Разрешение		Обозначение	2802/2023-АР					
№ 2-25 от 07.08.25		Наименование объекта строительства	Абазинский рудник. Главная вентиляторная установка. Здание подъёмной машины					
Изм.	Лист	Содержание изменения		Код	Примечание			
4	1.1, 1.3, 1.4, 1.7, 1.8, 1.9, 1.10	V общие данные внесена информация об изменениях в основных листах РД. В общих указаниях актуализированы исходные данные и описание технических решений по объекту строительства. Уточнены площадь застройки и строительный объём.	5					
	3	Внесены некоторые изменения и корректировки с учётом актуальных результатов обследования сущ. конструкций и в связи с проработкой проектных решений. Откорректирована планировка помещений в осях А/1-А'/1-3, в т.ч. исключена входная группа, предусмотрена комната приёма пищи. Актуализированы размеры отдельных помещений и тамбуров, добавлено помещение гардеробной, уточнены площади помещений. Внесены изменения в номенклатуру заполнений оконных и дверных проёмов. Уточнены типы и объёмы материалов перегородок и потолков. Указаны минимальные пределы огнестойкости ограждающих конструкций, в т. ч. оконных блоков в помещении оператора. Внесены некоторые дополнения и усовершенствования.	5

2802/2023-AP

Фасады А/1'-Г' и Г'-А'/1

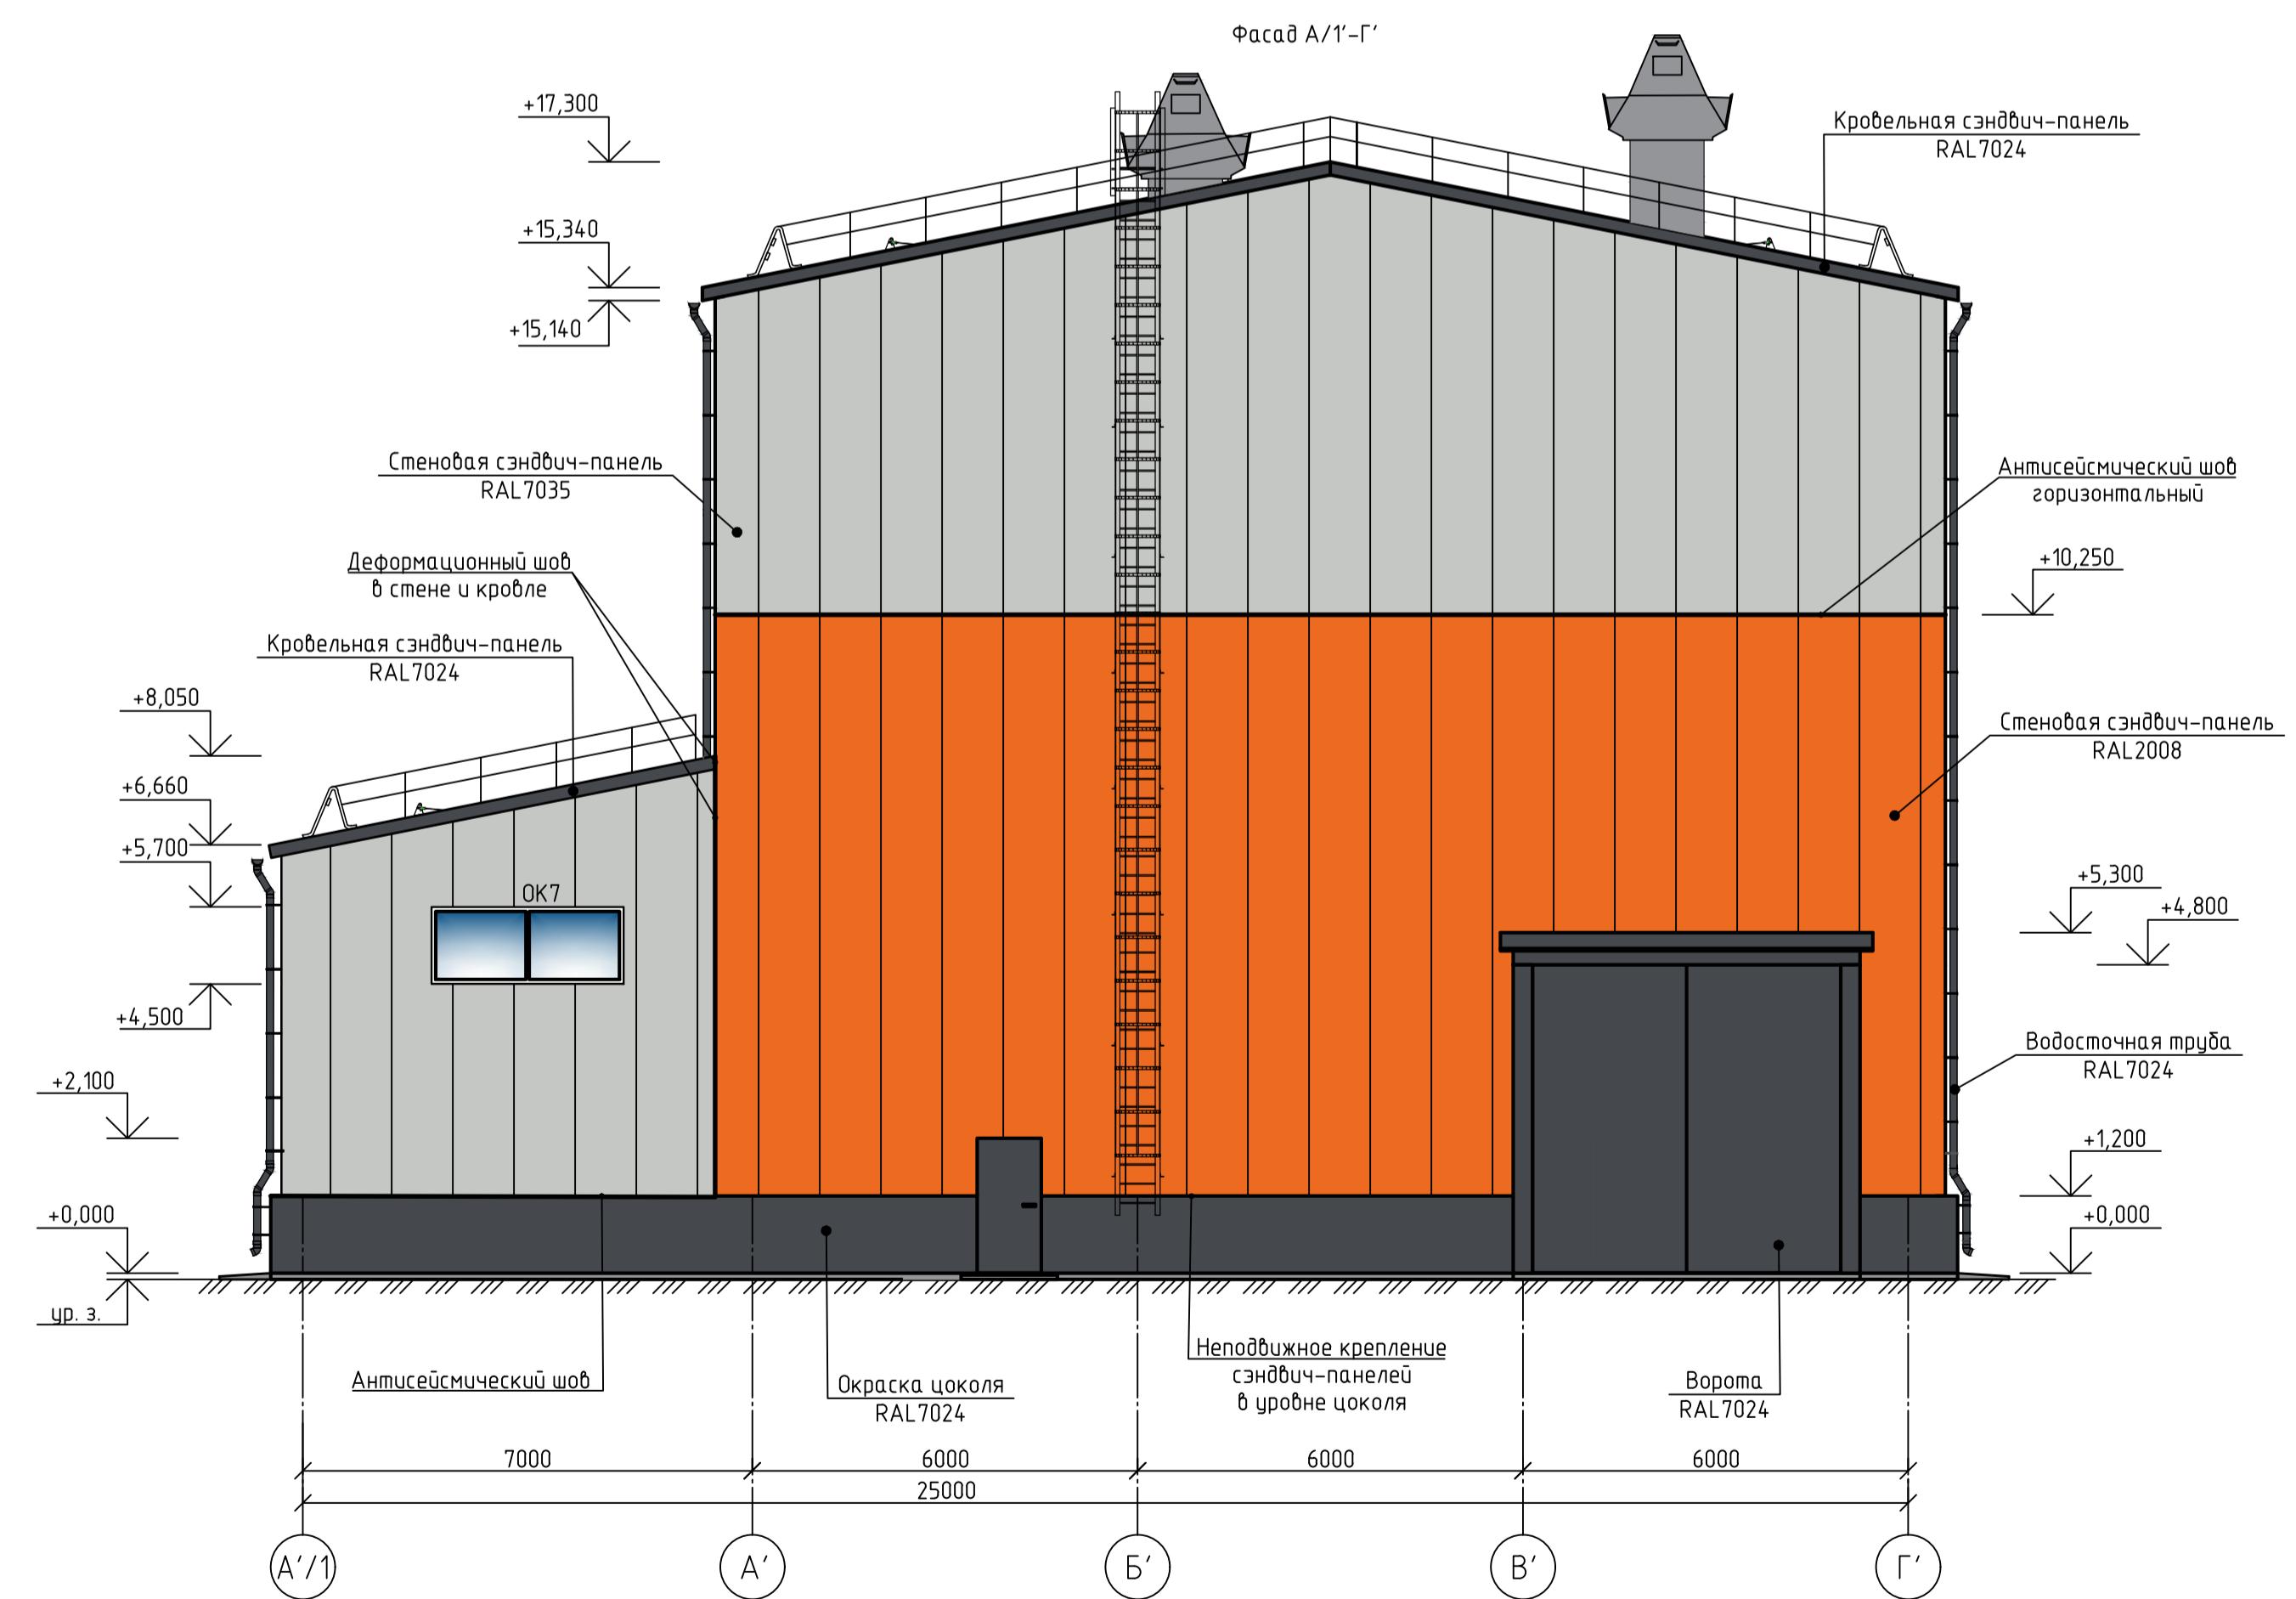
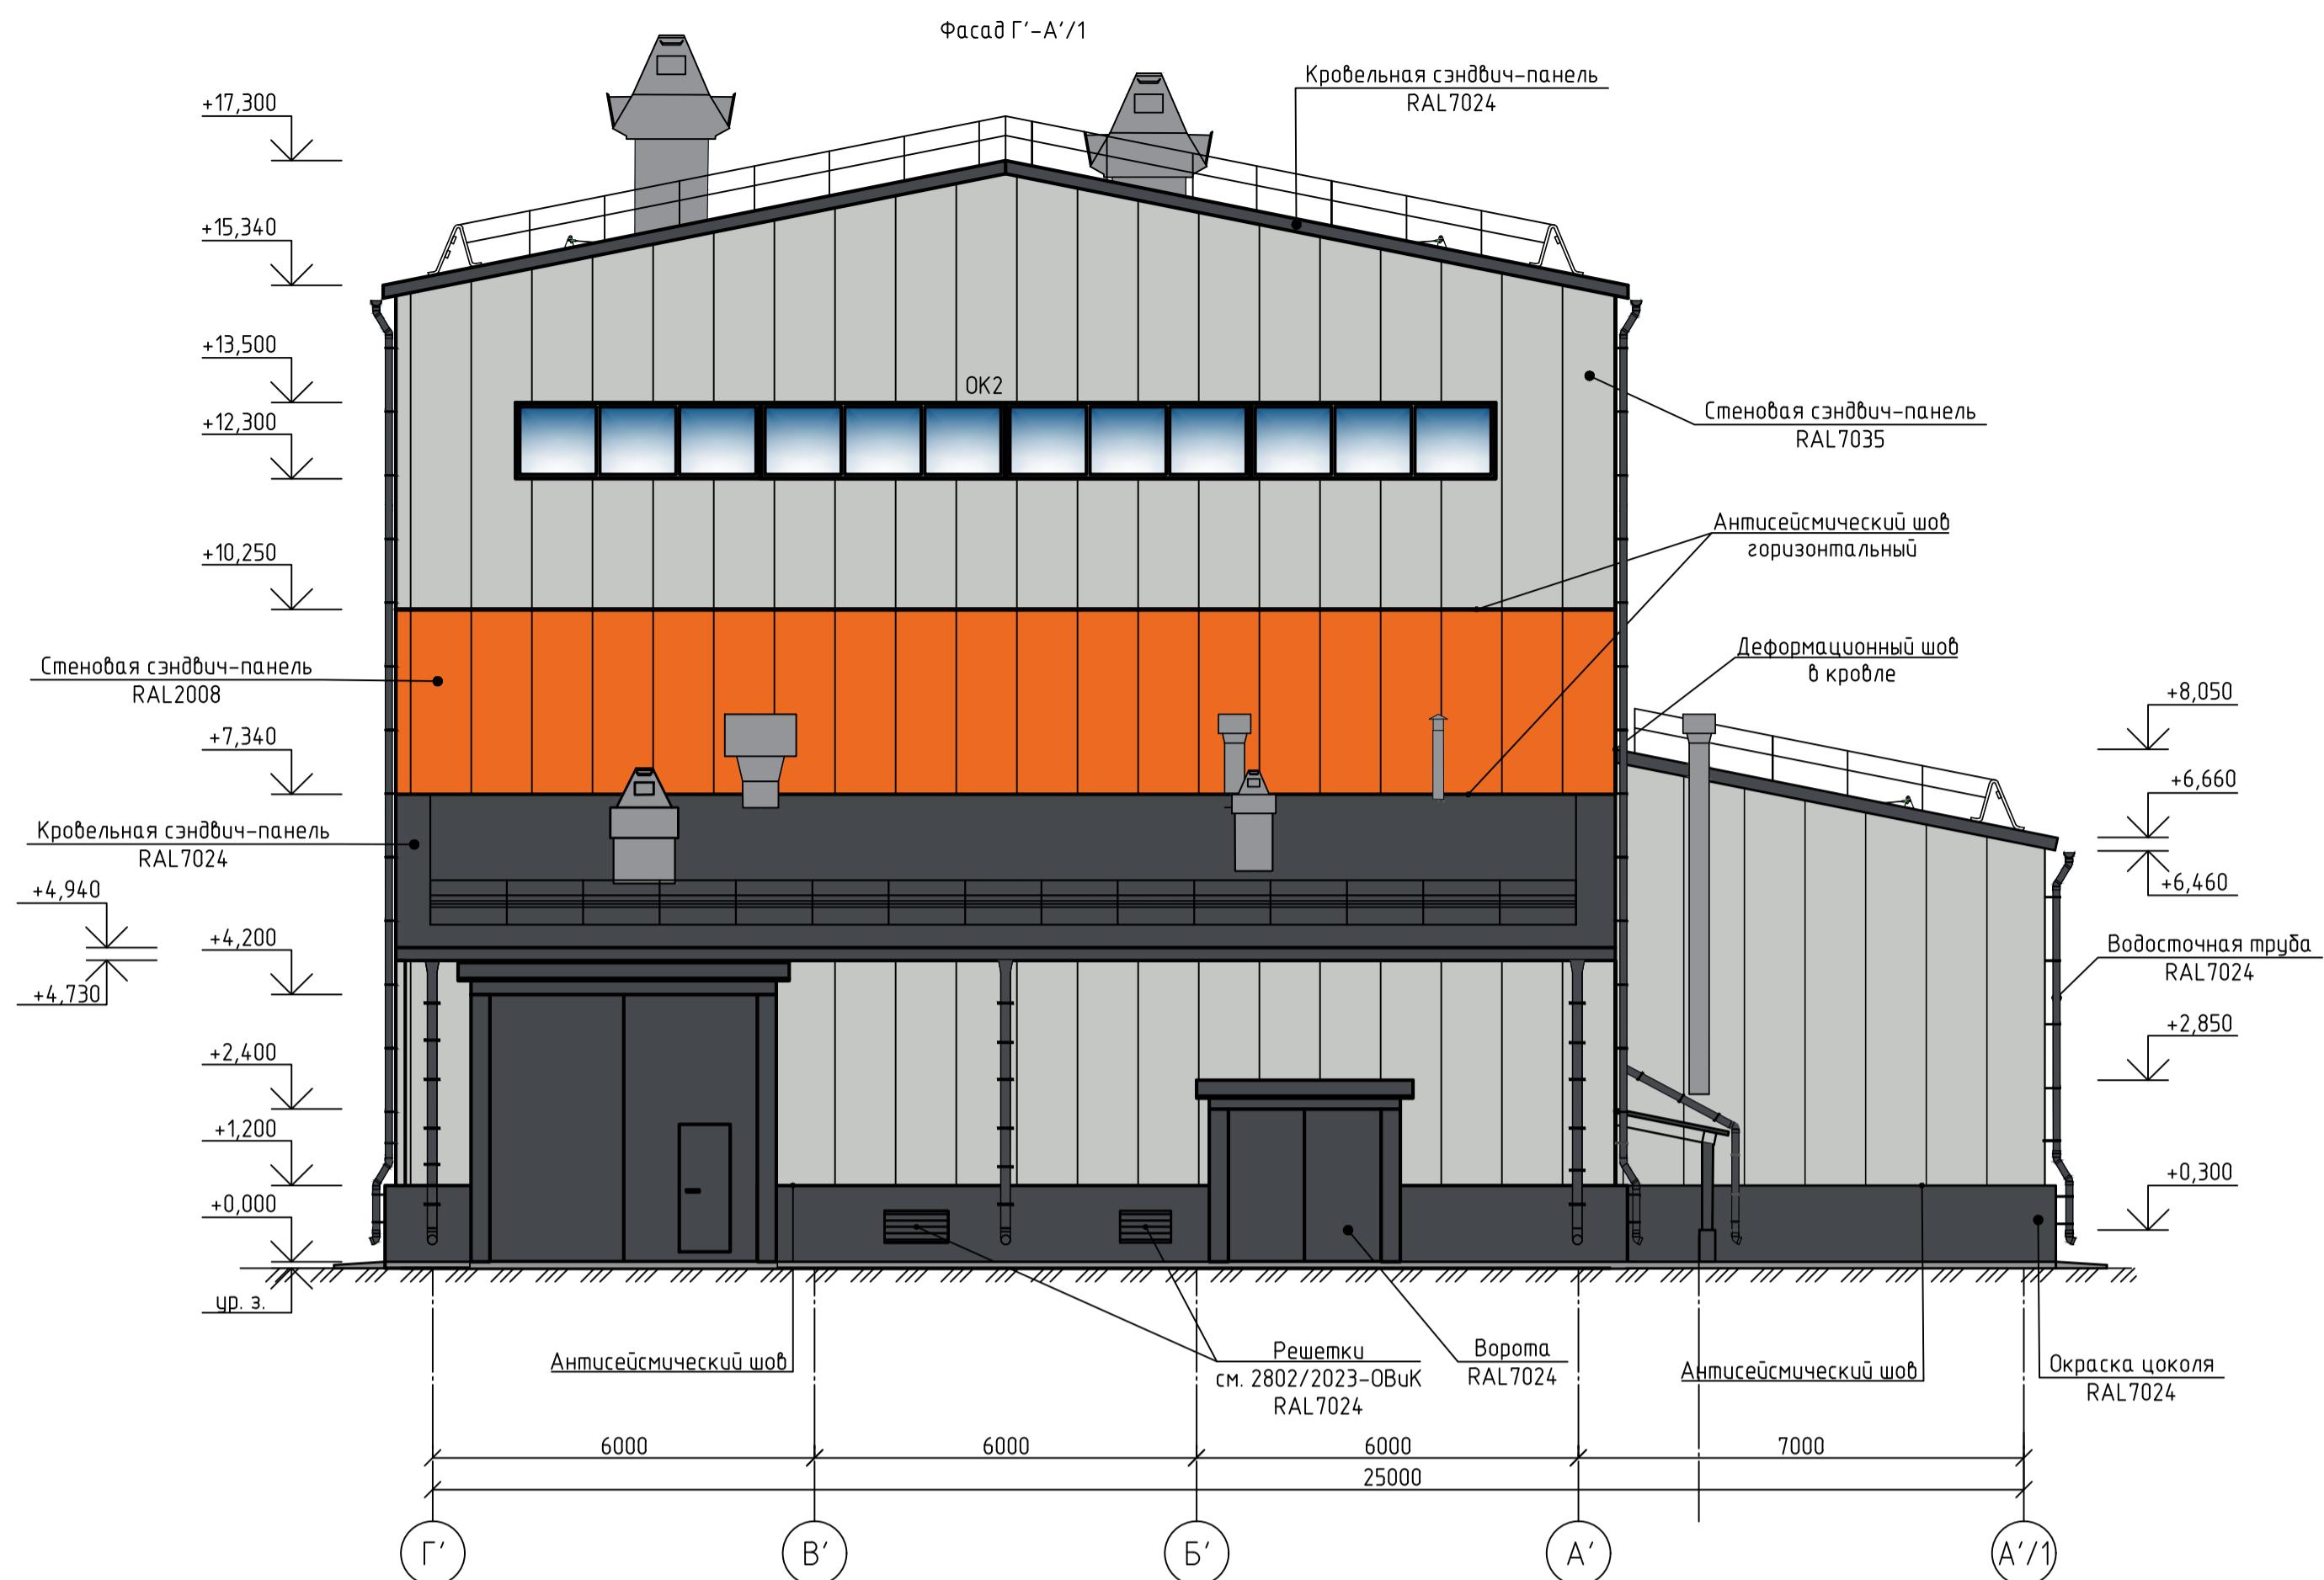
7, 8, 9	Фасады откорректированы в соответствии с измененными планировочными решениями. Откорректированы цвета ограждающих конструкций, добавлены горизонтальные и вертикальные антисейсмические швы в стеновых и кровельных панелях, а также деформационные швы. Уточнено расположение элементов водосточной системы кровли. Дополнены и актуализированы примечания. Добавлены внешние элементы вентиляционного оборудования.	5	
	10	Добавлены/перемещены снегозадержатели пристроек. Изменена высота кровельных ограждений. Отредактировано расположение и кол-во элементов водосточной системы кровли.	5	
	11	Уточнены относительные отметки пола подвальной части и помещения оператора, уточнены площади. Актуализирована экспликация полов, заменены отдельные материалы. Внесены корректировки в конструкцию крылец. Добавлены указания по устройству чистового бетонного пола и подстилающего слоя, деформационных швов, утеплению отмостки и др.	5
